概要図

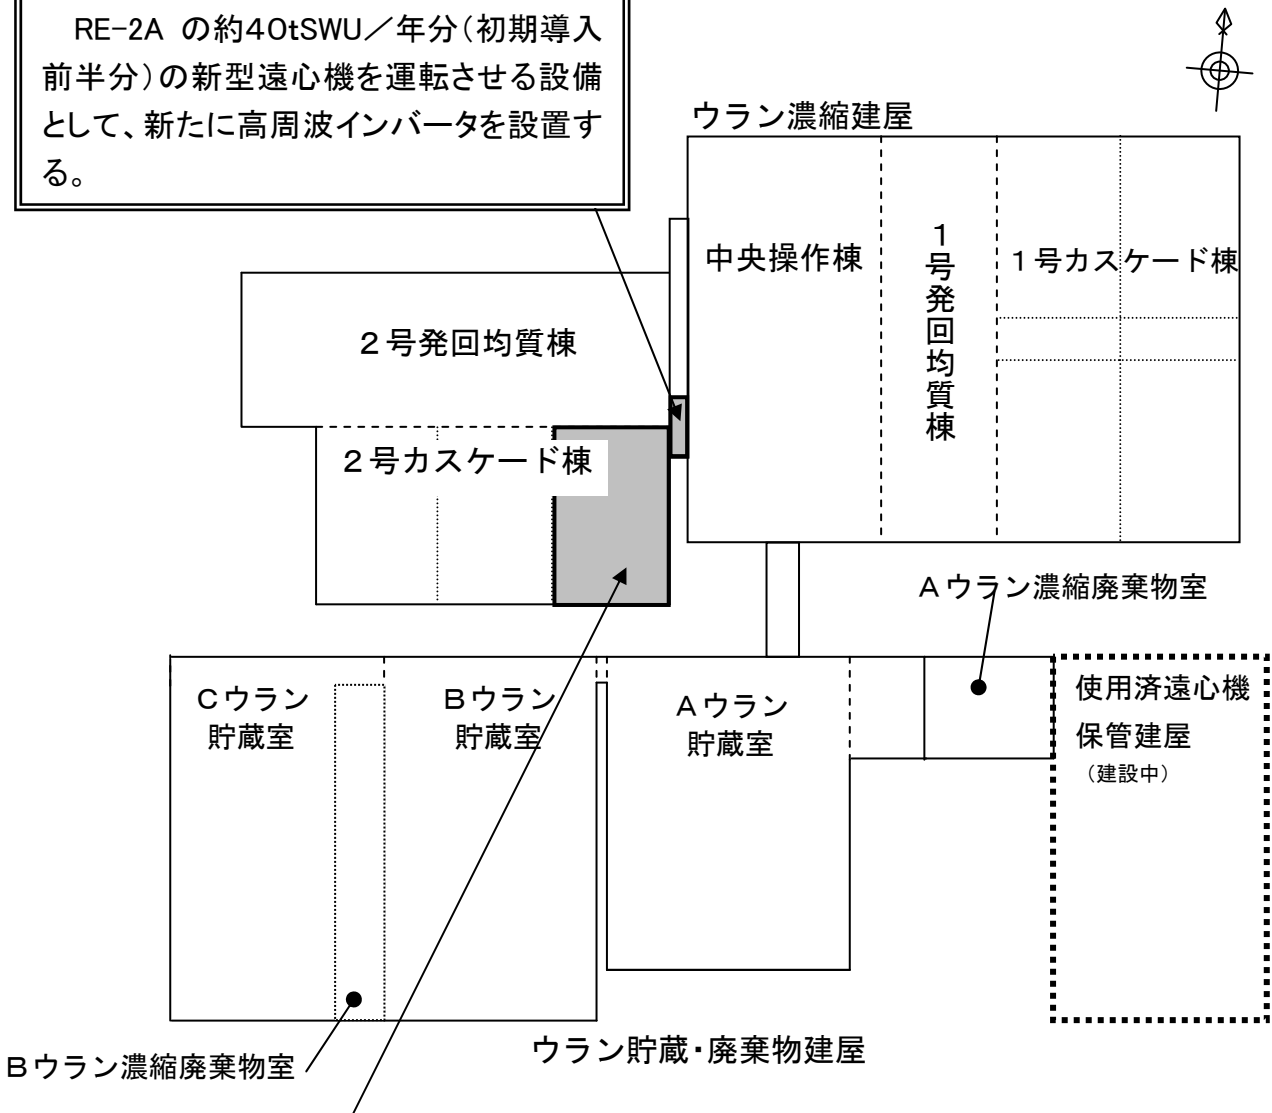
【2. ①高周波インバータの設置】
 RE-2A の約40tSWU/年分(初期導入前半分)の新型遠心機を運転させる設備として、新たに高周波インバータを設置する。

【1. 新型遠心機の設置】
 既設遠心機1,050tSWU/年の内、「初期導入」としてRE-2Aの75tSWU/年を半分ずつ2回に分けて更新するにあたり、初期導入前半分の約40tSWU/年の新型遠心機を据え付ける。

【2. ②臨界警報装置の設置】
 放射線監視・測定設備として新たに臨界警報装置を設置する。
